Oggetto: Ampliamento del Parco commerciale "Pomari" mediante incremento della superficie di vendita del Centro commerciale "Auchan" - *Comune di localizzazione Vicenza (VI)*.
OSSERVAZIONI ai sensi dell'art. 24, comma 4, del D.Lgs. 152/2006.

OSSERVAZIONI

Estratto della Tavola n.16

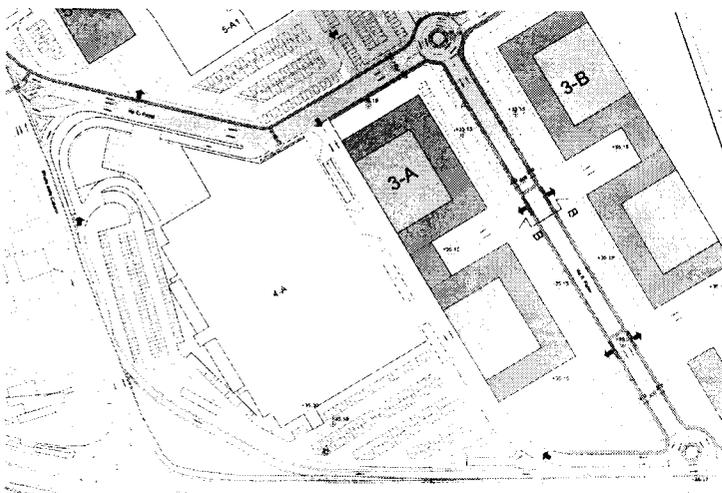
Il tratto che lambisce il Centro commerciale (intitolato comunque Via Fermi) non è più viabilità pubblica (cfr. *Tavola n. 16 richiamata*) ma risulta un'area privata in capo al soggetto lottizzante o l'avente titolo.

L'innovazione introdotta dal PIRUEA in ordine al tronco stradale inserito in un lotto fondiario edificabile, e quindi con possibilità di dismissione/trasformazione, non trova riscontro nello studio di impatto viabilistico allegato al progetto di ampliamento della superficie di vendita prevista con la ristrutturazione del Centro commerciale Auchan.
